INFORME DE ORIENTACIÓN DE OFICIO **N° 17-2022-OCI/0398-SOO**

“MEJORAMIENTO DEL SERVICIO DEPORTIVO EN EL
ESTADIO MUNICIPAL DEL DISTRITO DE COLPAS –
PROVINCIA DE AMBO – DEPARTAMENTO DE HUÁNUCO”

INFORME DE ORIENTACIÓN DE OFICIO
N° 17-2022-OCI/0398-SOO

Imagen n.° 22

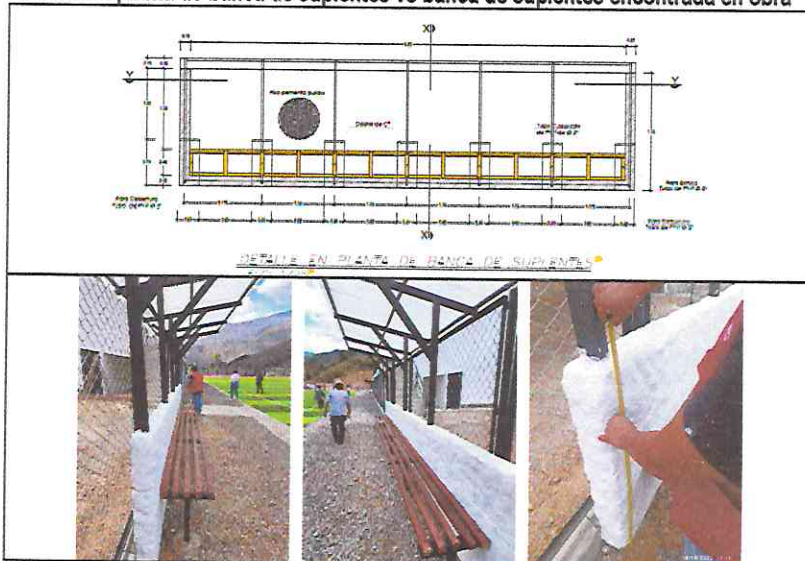
Por otro lado, en el plano A-05 que forma parte del Expediente Técnico de obra, se considera un muro perimetral en forma de C para las bancas de suplentes; sin embargo, en la visita de inspección se encontró un muro lineal con un ancho de 6.65 m en el espaldar de las bancas. Así también, el plano en mención señala que las bancas de suplentes deben contar con un piso de cemento pulido, el cual no se encontró en obra.
